# PROGRAMME DÉCENNAL DE DRAGAGE D'ENTRETIEN ET LA RÉFECTION DES QUAIS INSTALLATIONS PORTUAIRES DE PORT-ALFRED, LA BAIE

ÉTUDE D'IMPACT SUR  
L'ENVIRONNEMENT - ADDENDA 1

RÉPONSES AUX QUESTIONS DU  
MDELCC DU 15 JUILLET 2016

No projet : 161-13873-00

NOTE:  
 -TOUTES LES ÉLÉVATIONS SONT DONNÉES EN MÈTRES EN RÉFÉRENCE AU ZÉRO DES CARTES MARINES (ZC)  
 -TOUTES LES DIMENSIONS SONT DONNÉES EN MILLIMÈTRES S.I.C.  
 -LES TRAVAUX D'AMÉNAGEMENTS PROPOSÉS SUR LES PRÉSENTS DESSINS NE MONTRENT AUCUN TRAVAUX DE DRAGAGE

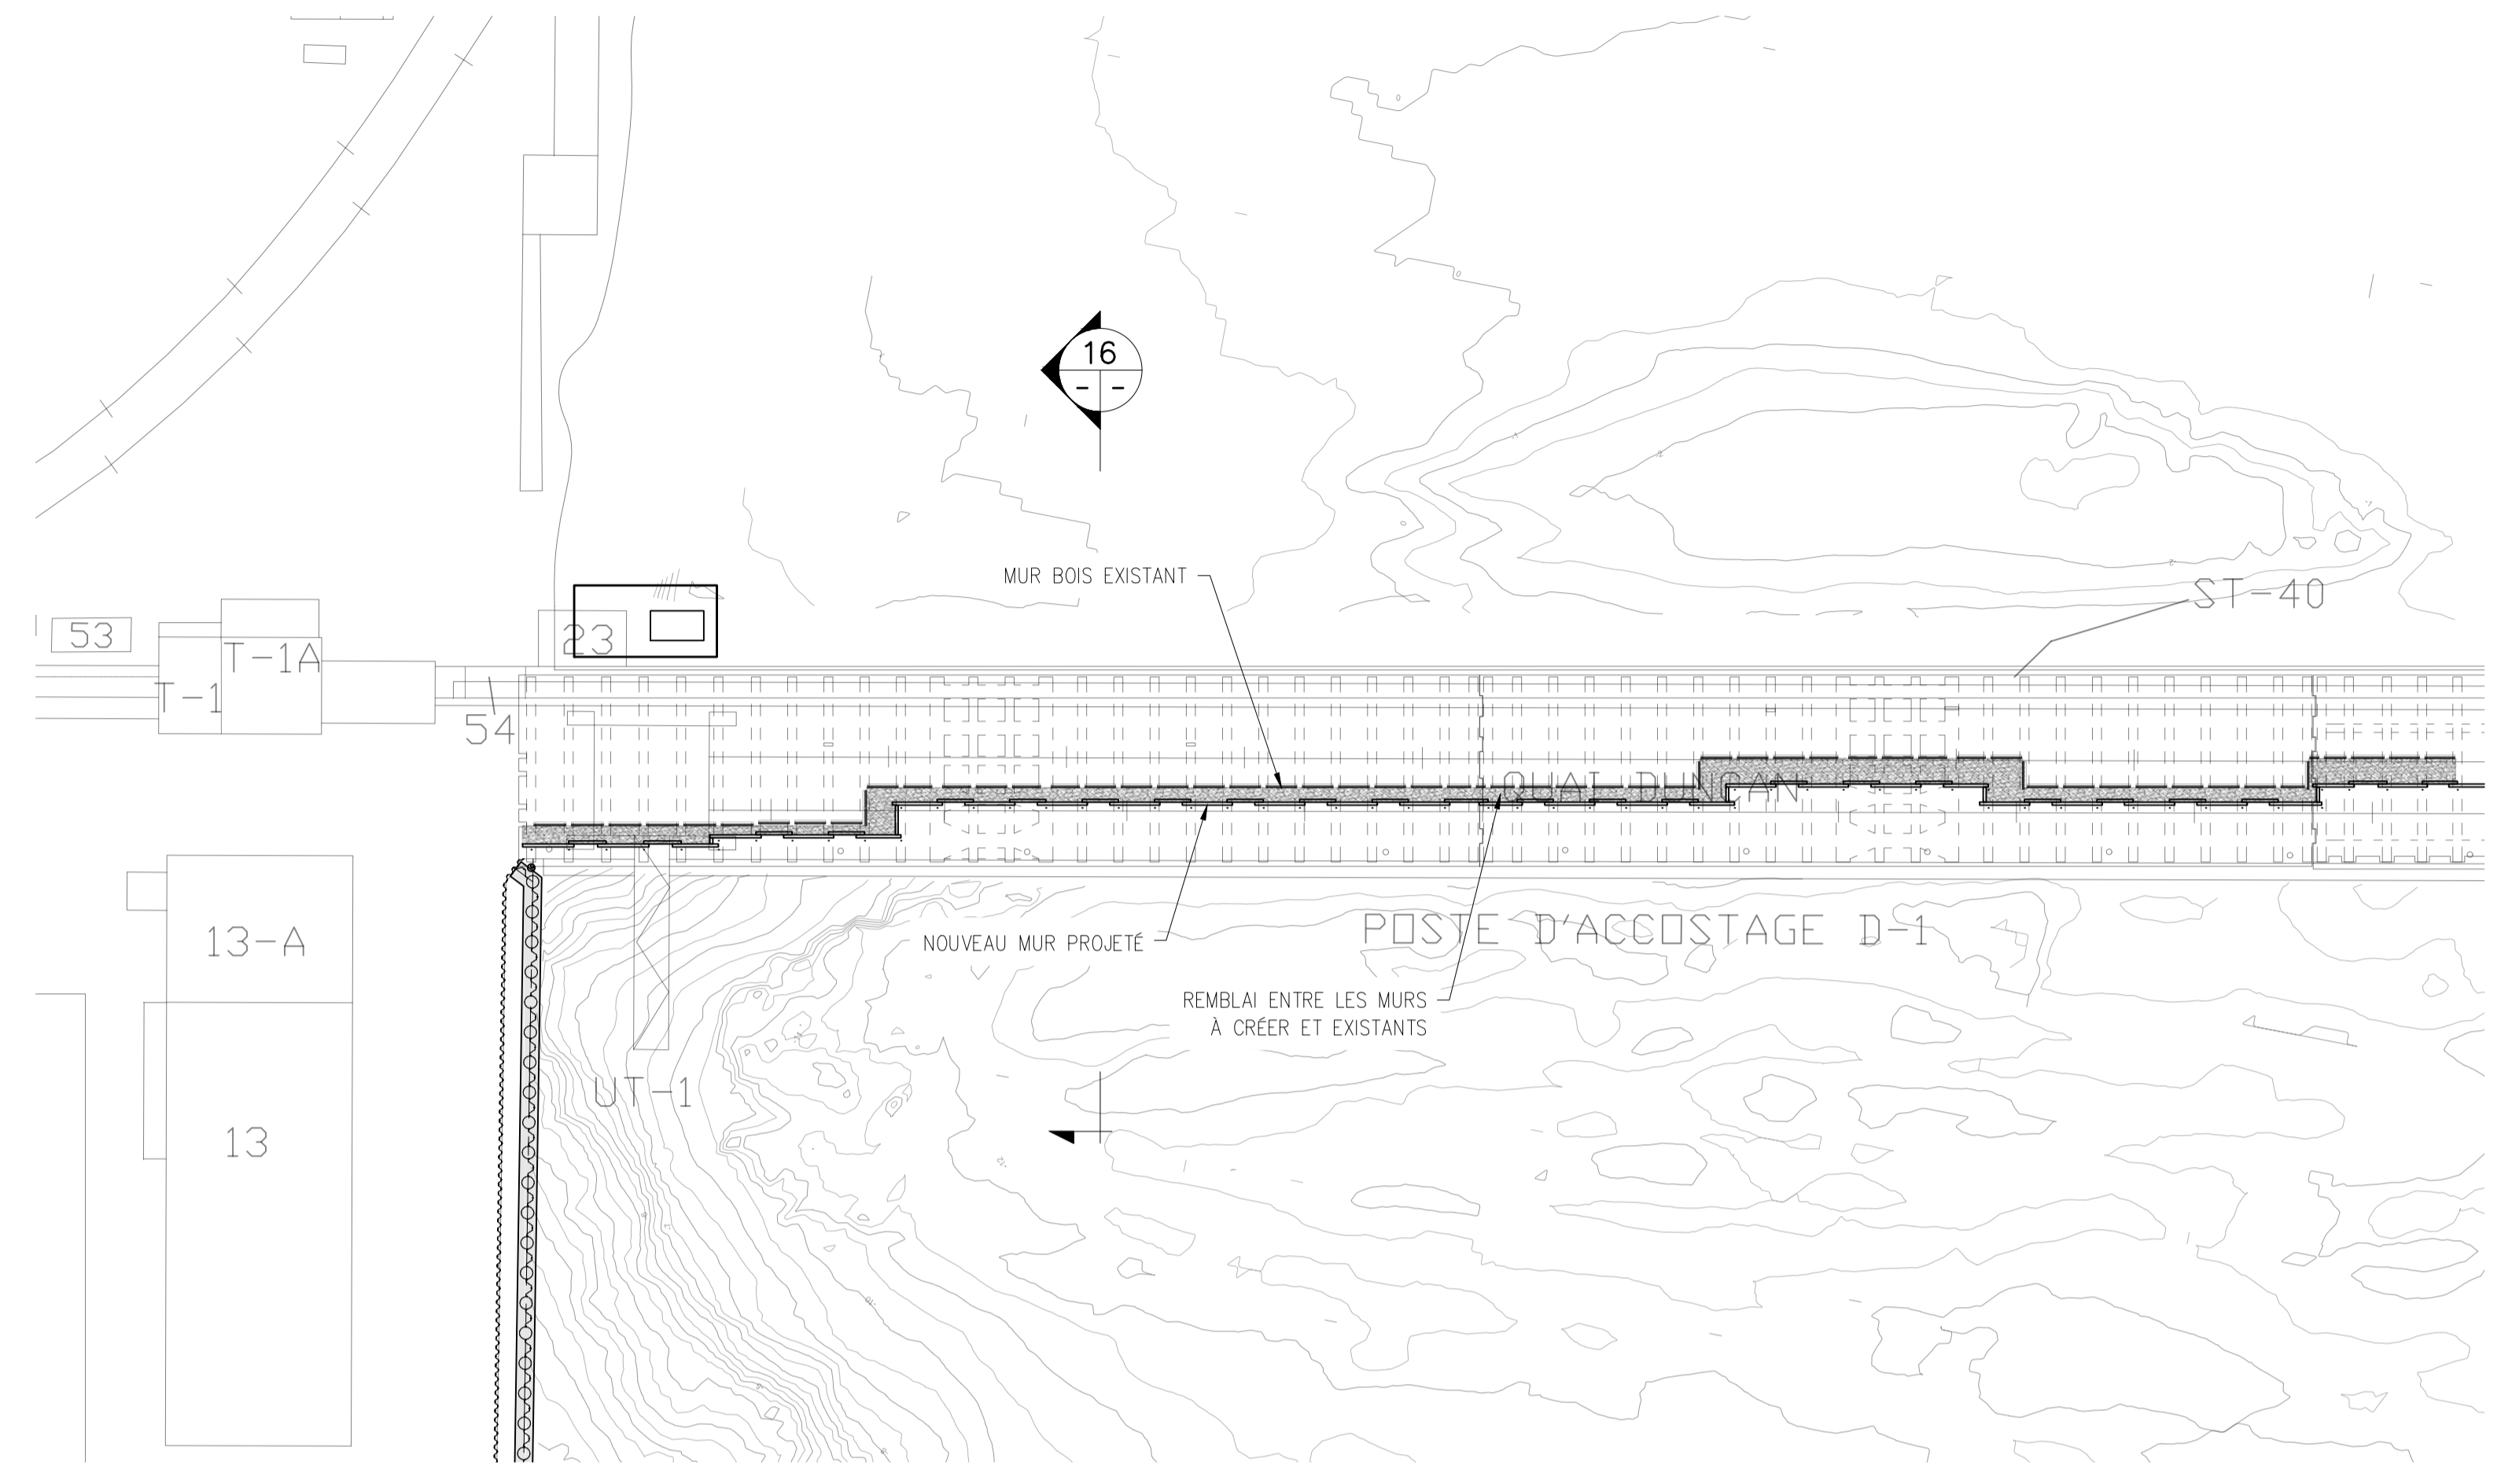
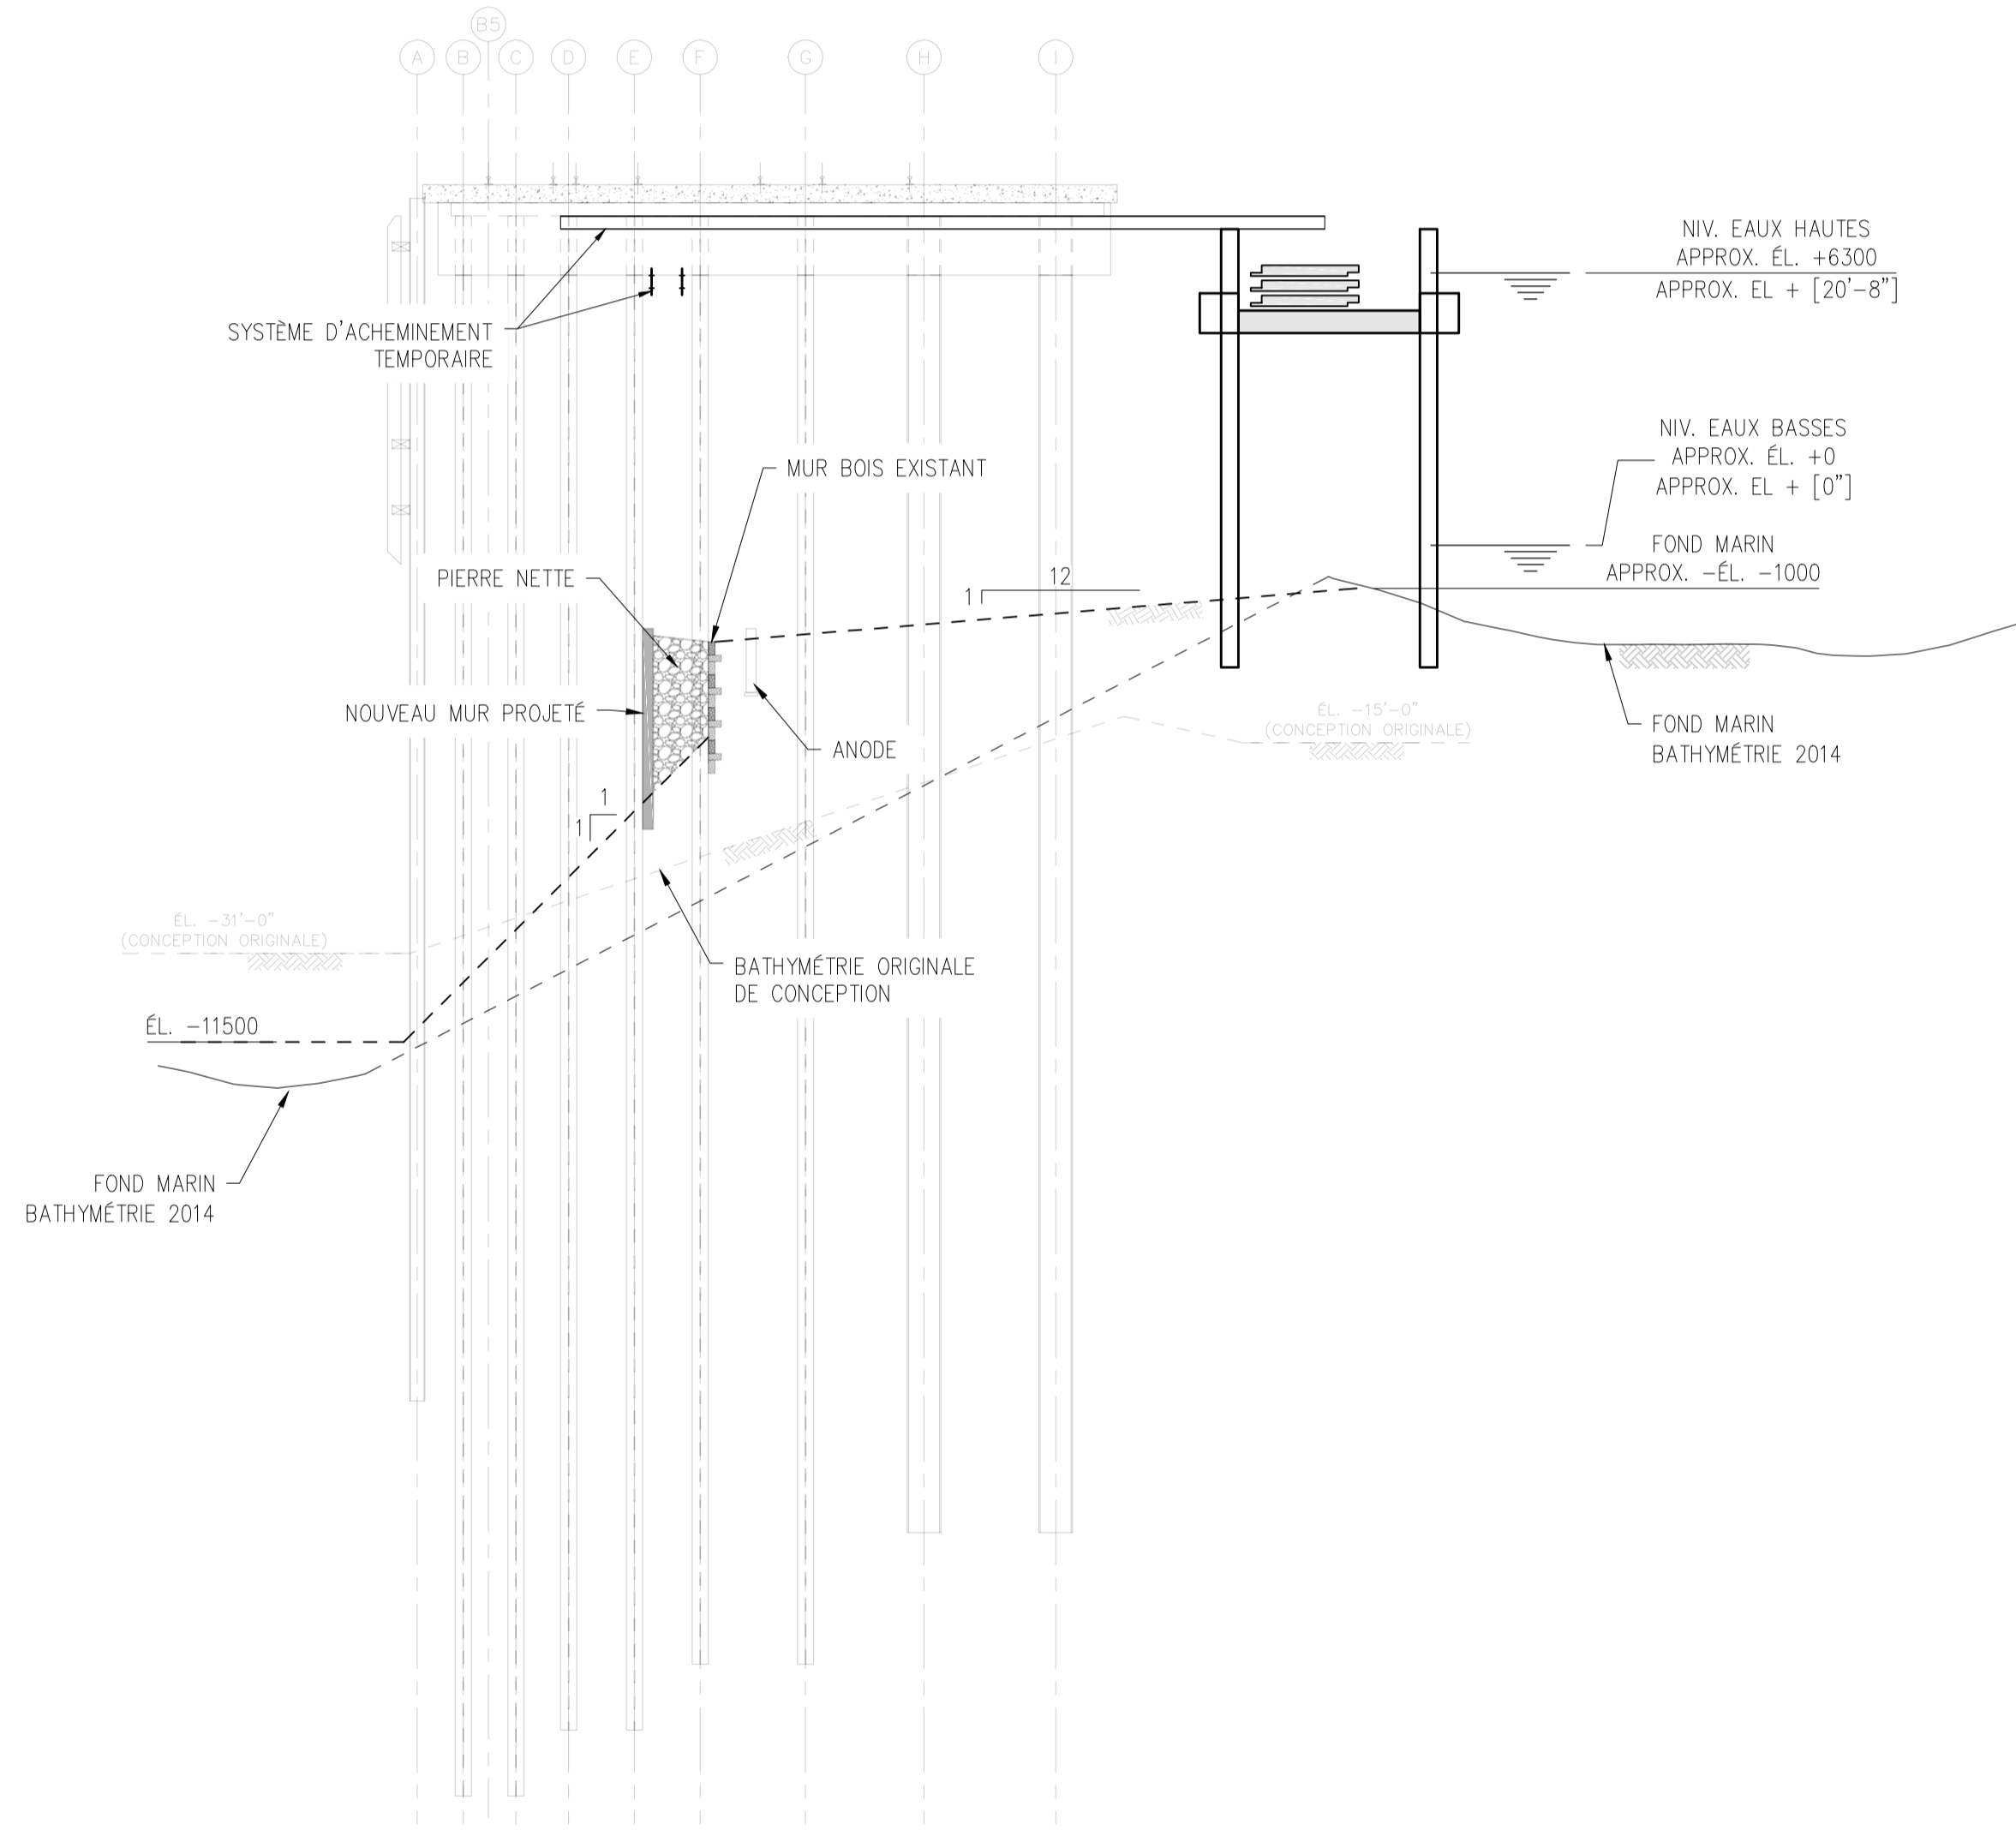
**QC.1** *L'initiateur doit donner une description plus détaillée des travaux envisagés pour la réparation des murs de soutènement aux quais Duncan 1 et Duncan 2. Des plans concepts à l'échelle doivent notamment être fournis. Ces plans doivent permettre de visualiser le profil actuel et projeté du lit et des rives du Saguenay au droit des travaux, montrer les superficies qui seront impactées par le chantier (ex. zones d'excavation, zones de déblais, zones d'accès de la machinerie, etc.), montrer les limites de la rive (bande de 10 ou 15 mètres). Des vues en plan, transversales et longitudinales doivent être présentées. Les limites des hautes et basses marées doivent être indiquées sur les plans, ainsi que les zones sensibles à protéger, le cas échéant.*
